植福实业基地项目 ——项目设计方案

植福实业基地项目

规划建筑设计方案

文本变更内容

新旧总平图对比图：

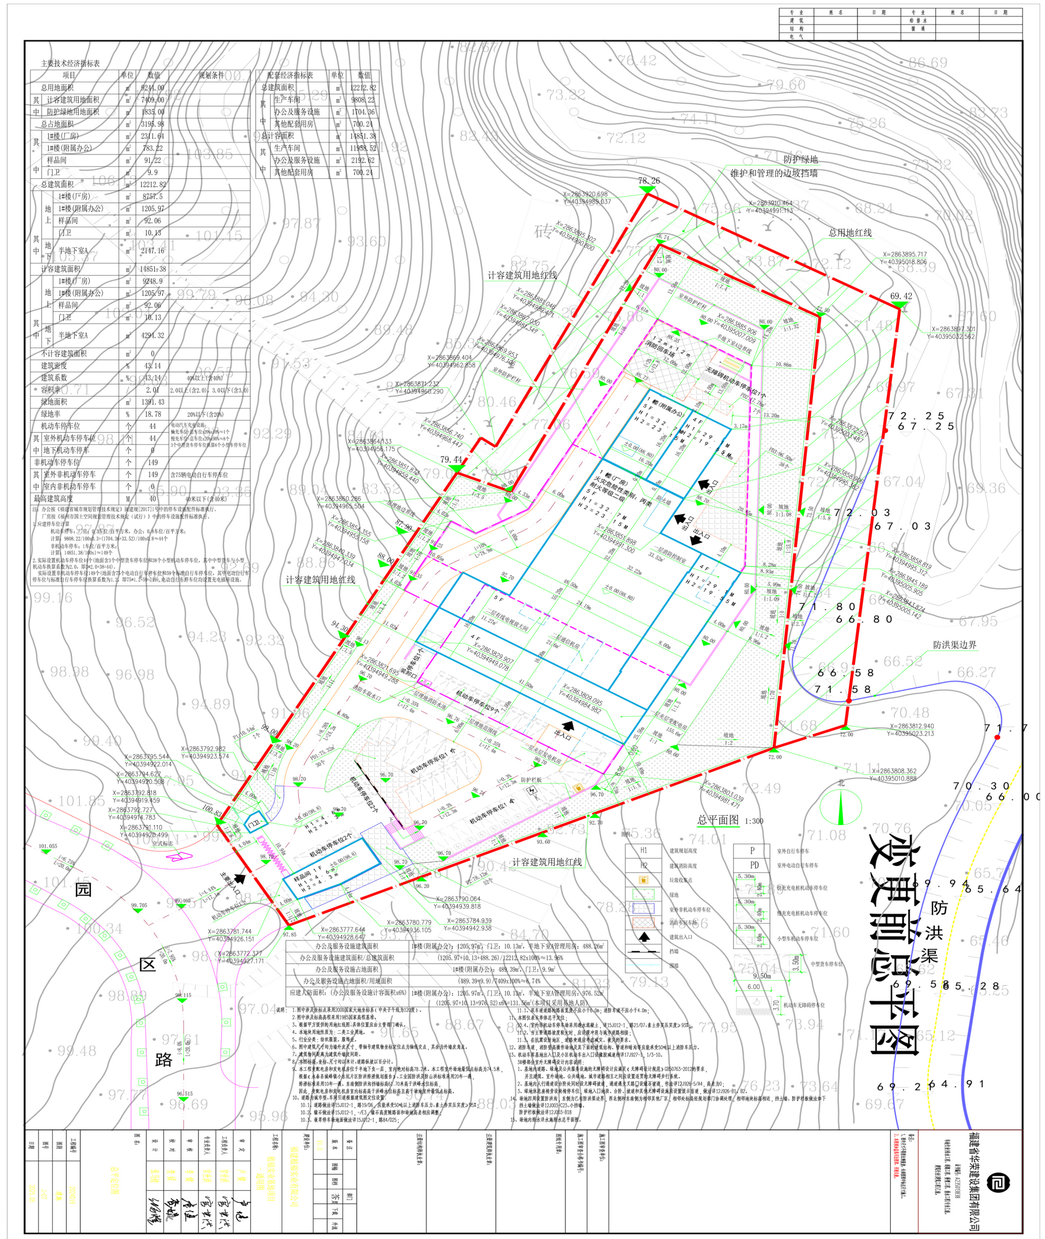
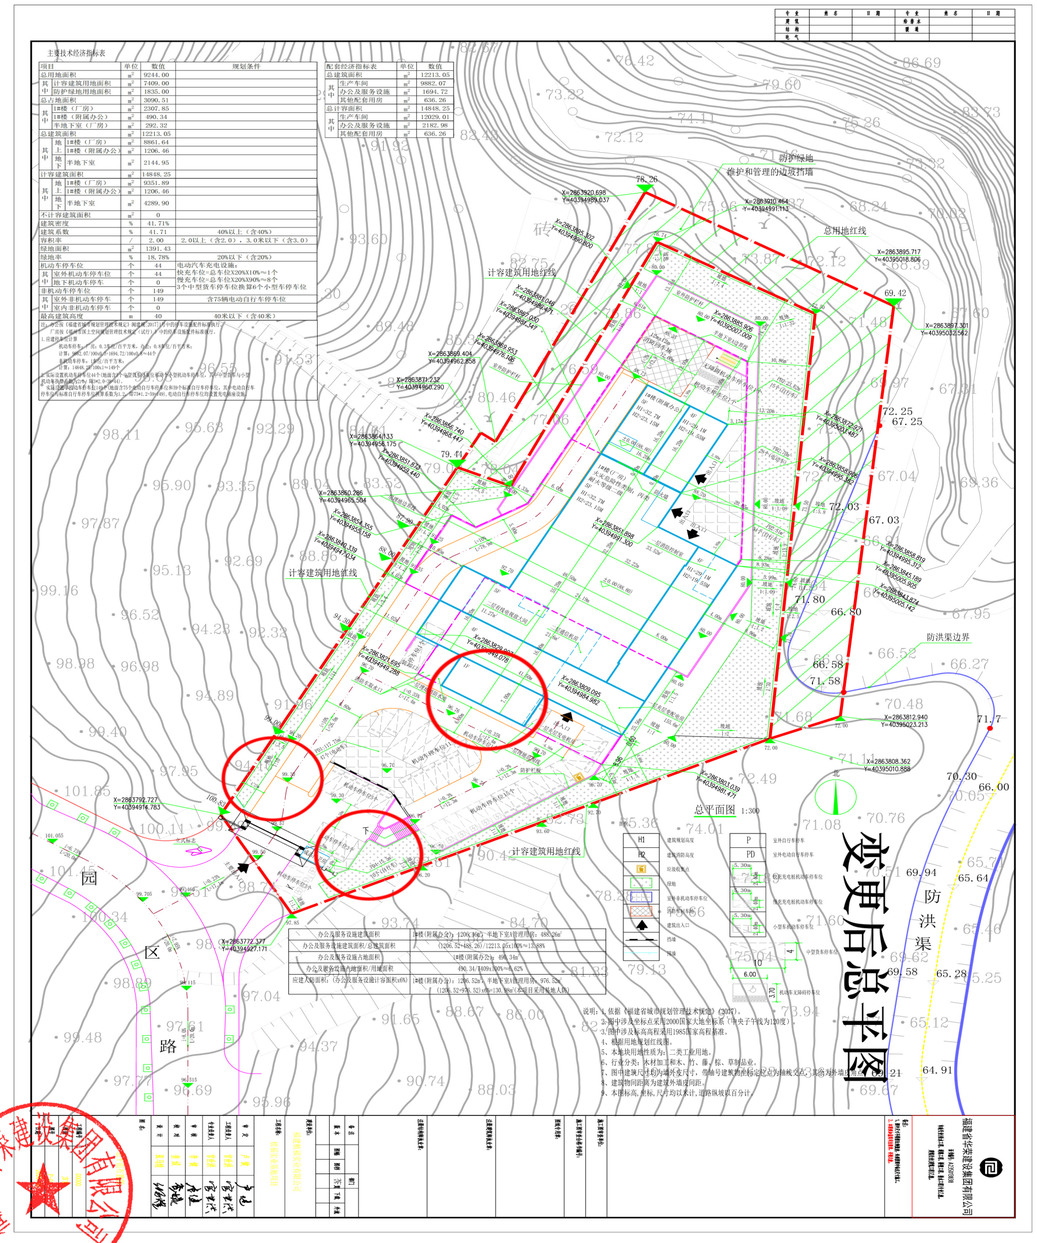
1总平部分：样品间取消，永久门卫调整为成品门卫，并调整了位置;厂区入口增设了门头；1#楼增加有柱雨蓬，停车位及绿地指标不变位置根据调整总平适当调整，总平图上指标表相应修改；

新旧效果图对比图：

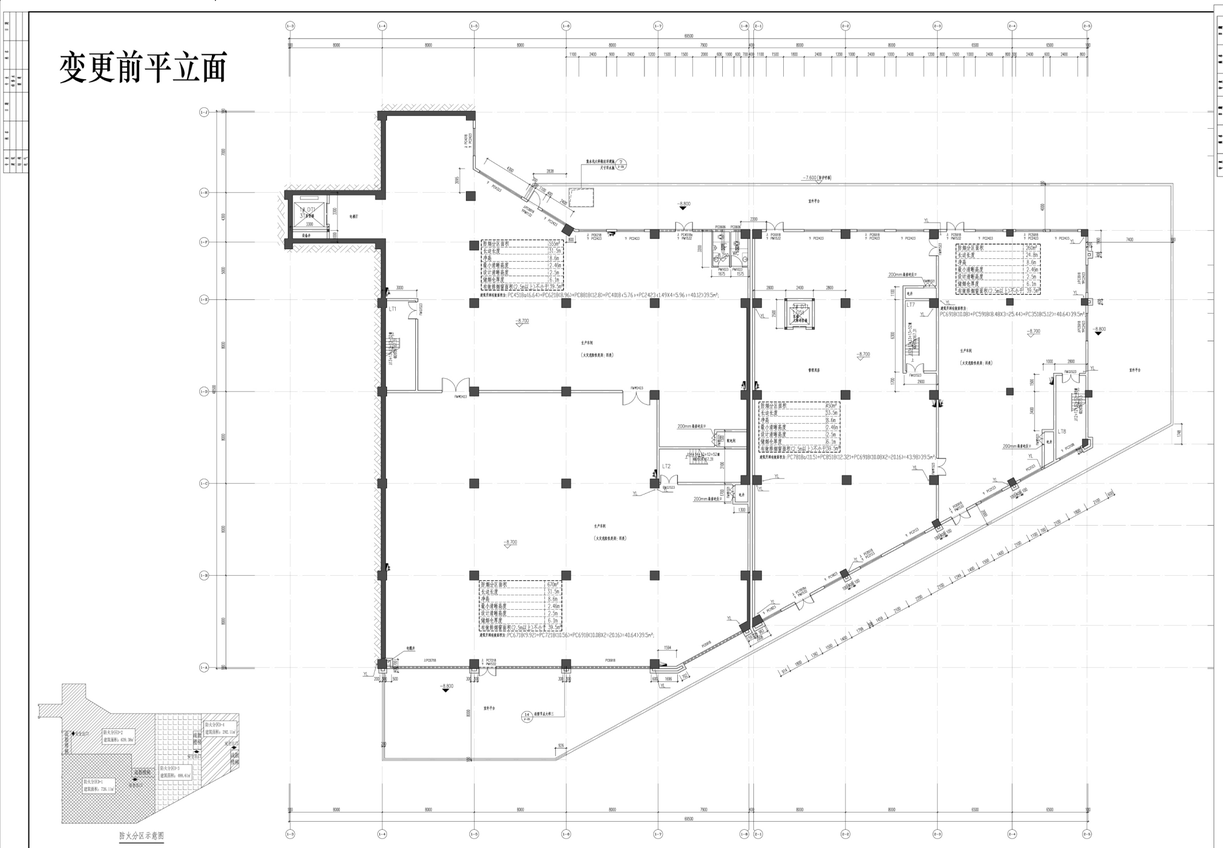
修改内容：1#楼半地下室增加外窗，1#楼一至五层窗户加宽。

半地下室A平面图 1:100

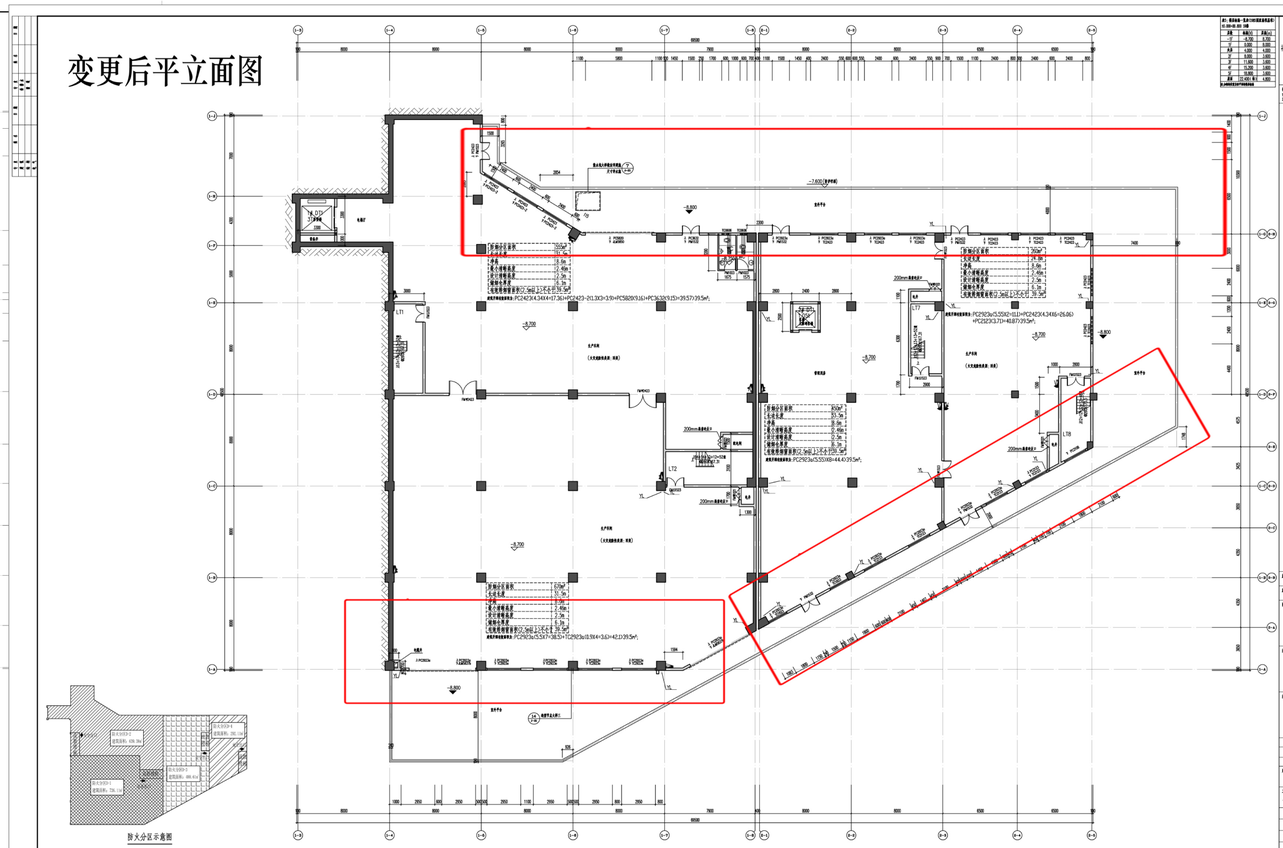
修改内容：1#楼半地下室增加外窗，外墙门窗大小修改；

平立面图对比图：

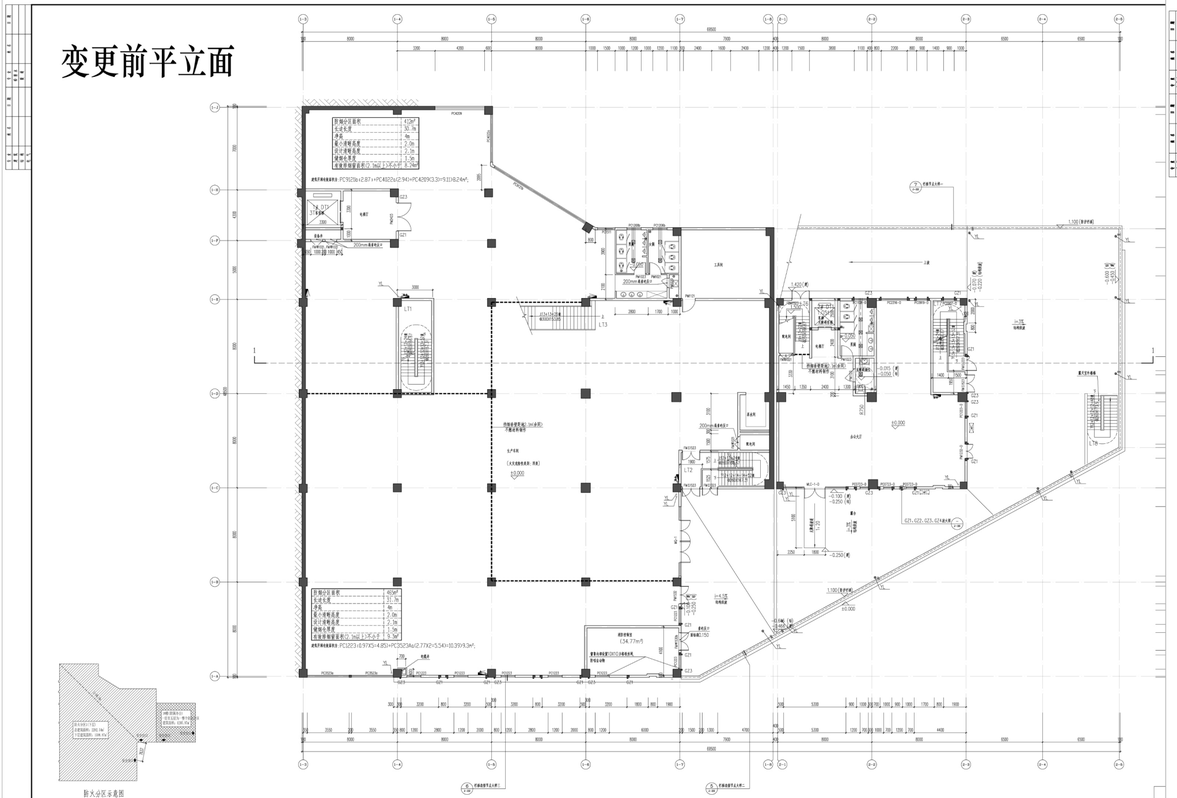
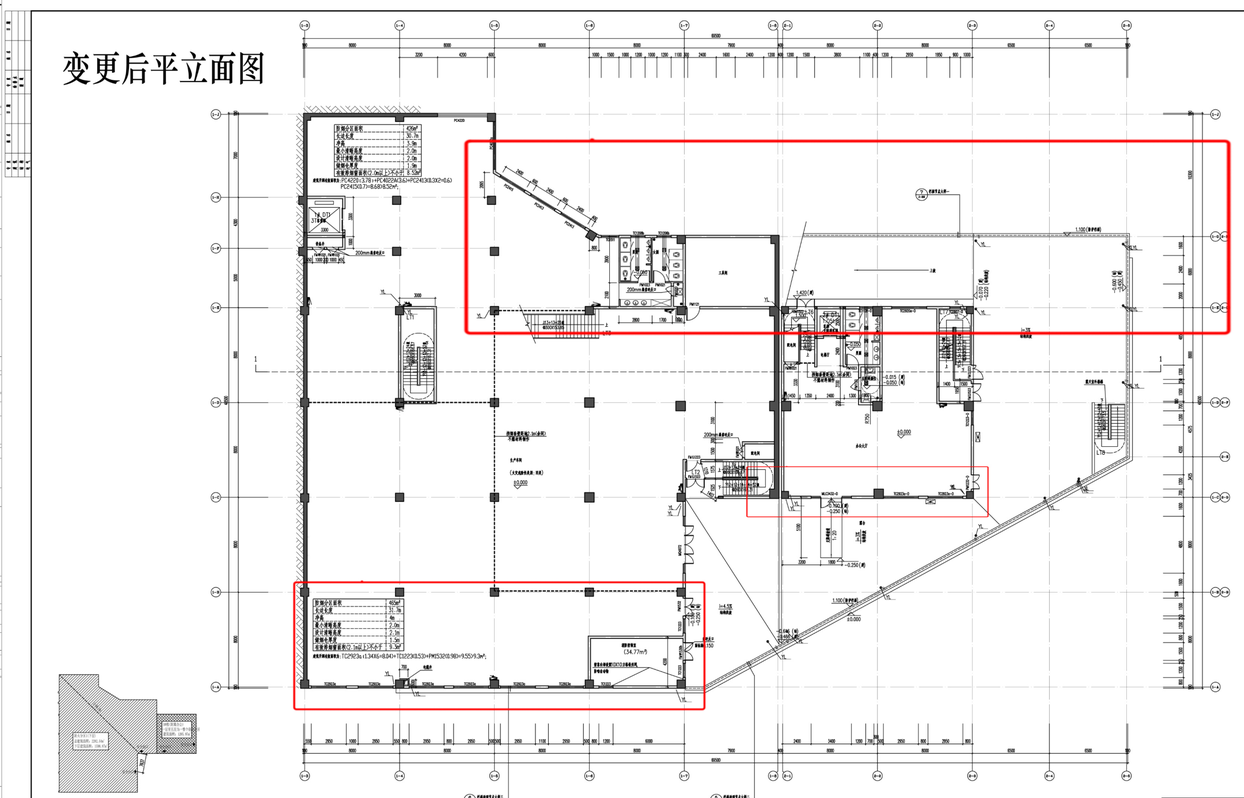
修改内容：1#楼外墙门窗大小修改；

夹层平面图 1:100

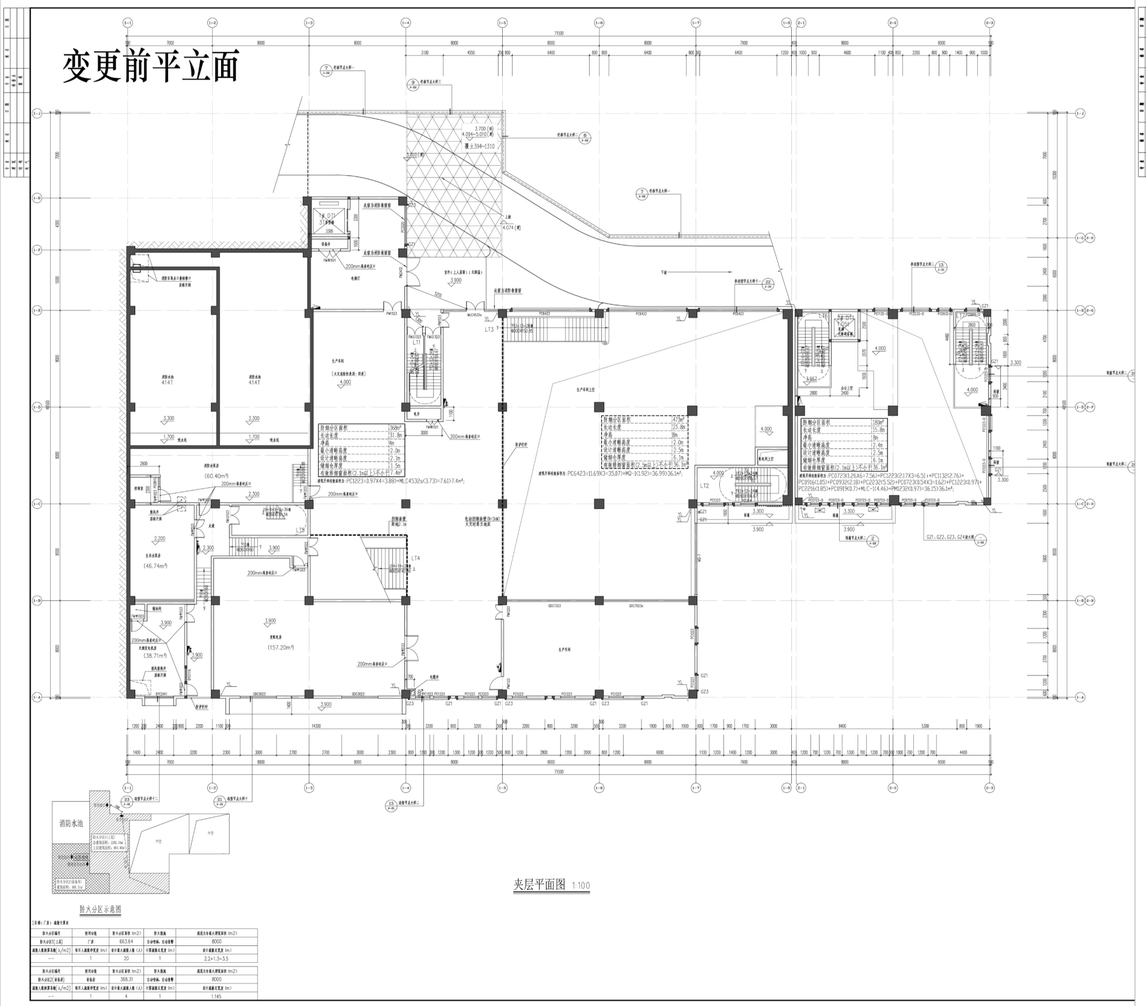
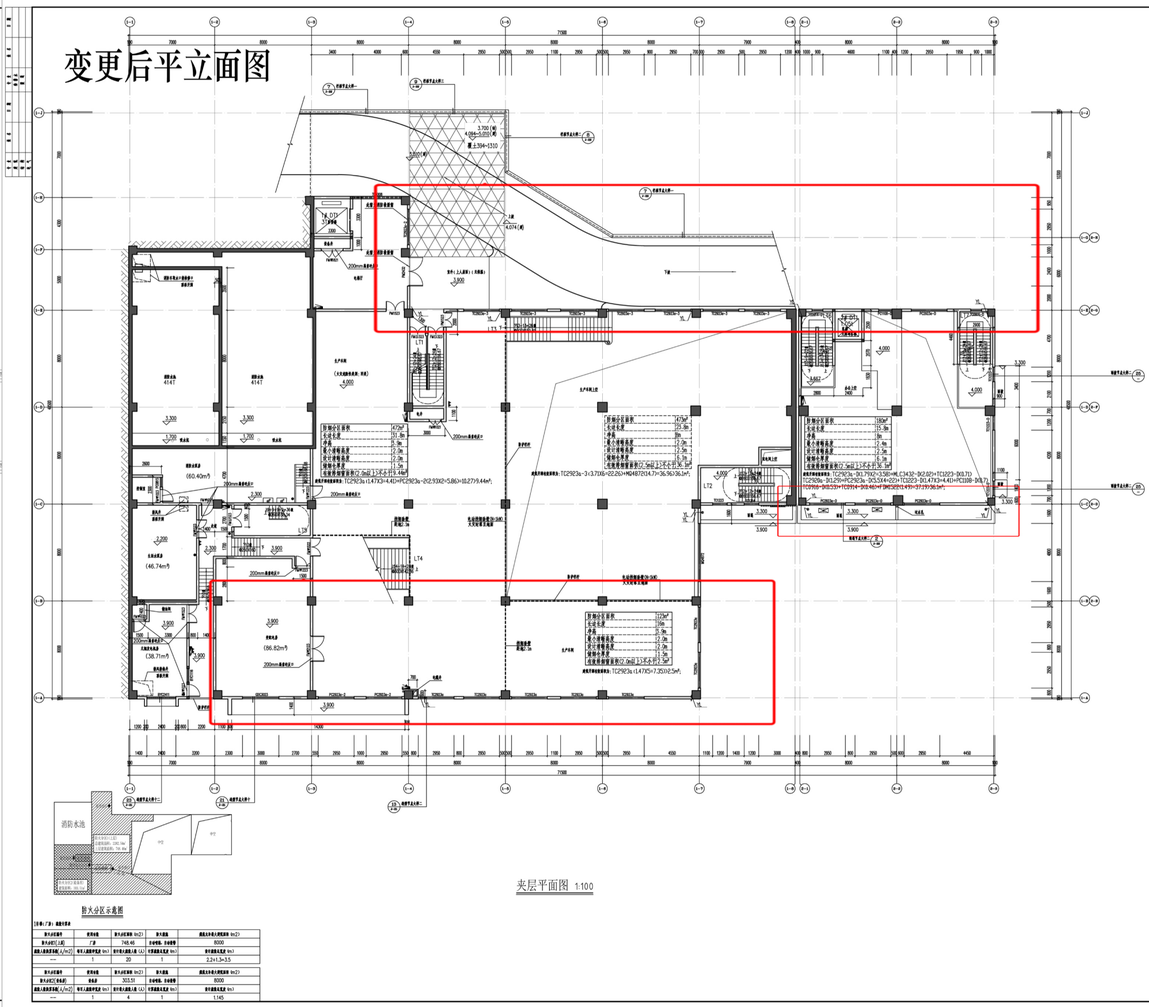
修改内容：1#楼外墙门窗大小修改；

二层平面图 1:100

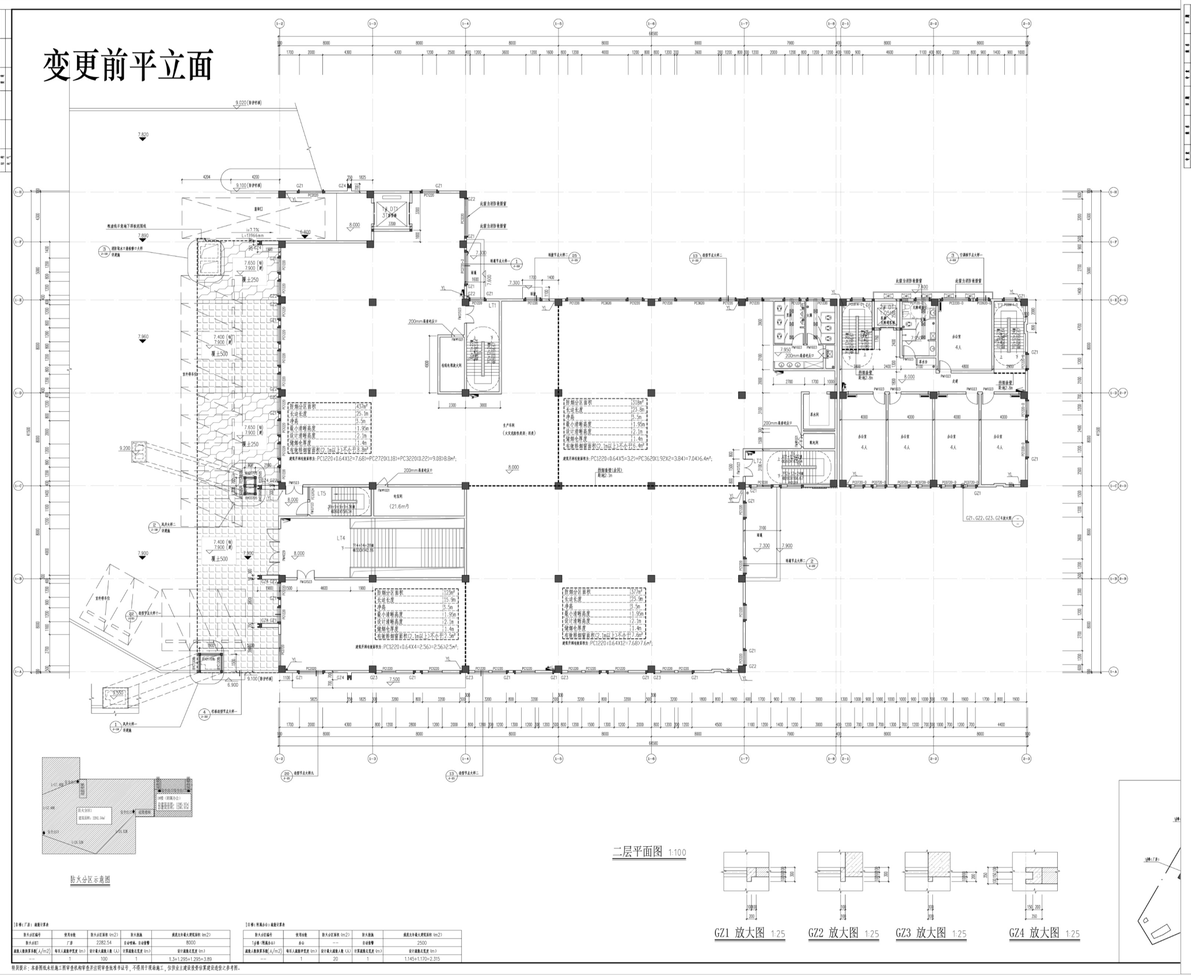
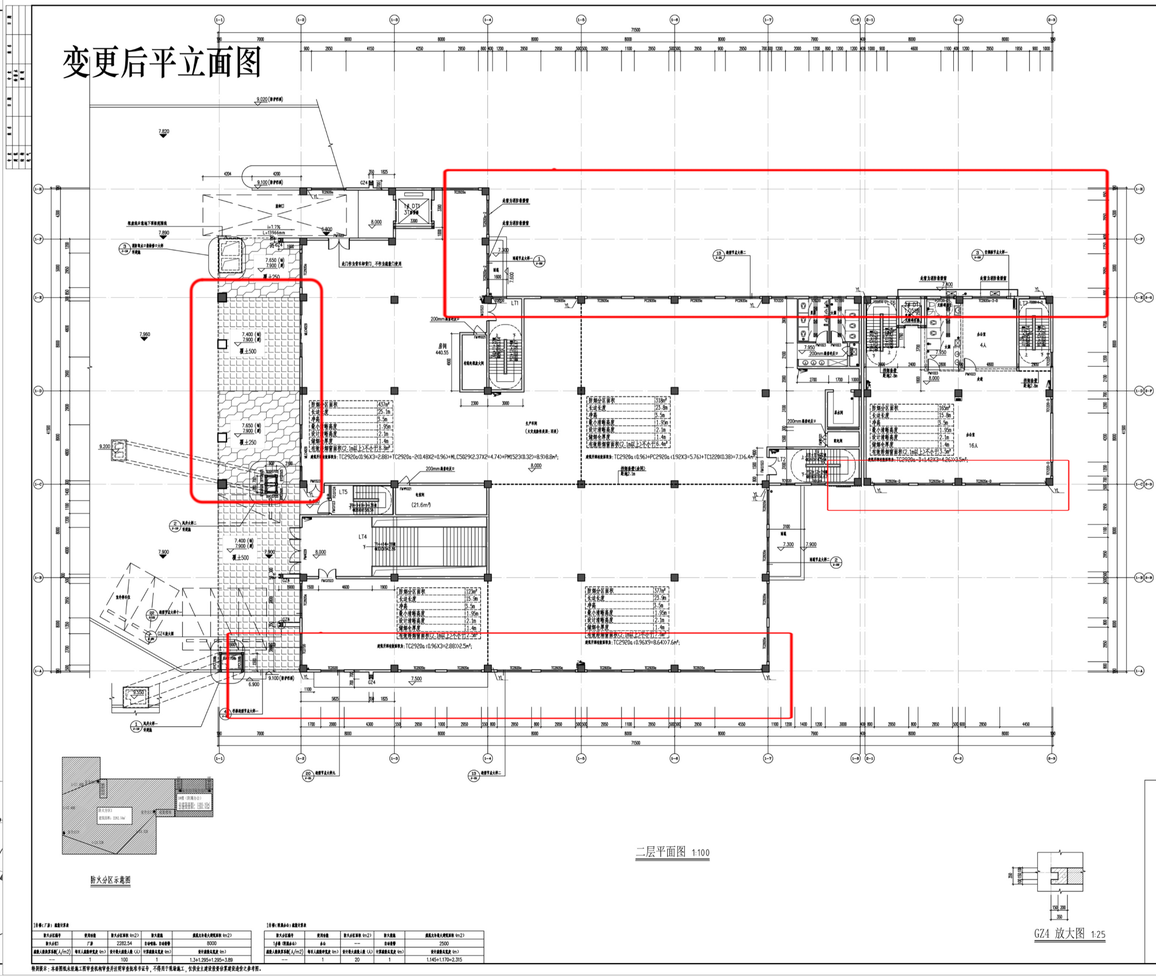
修改内容：1#楼增加柱子，外墙门窗大小修改；
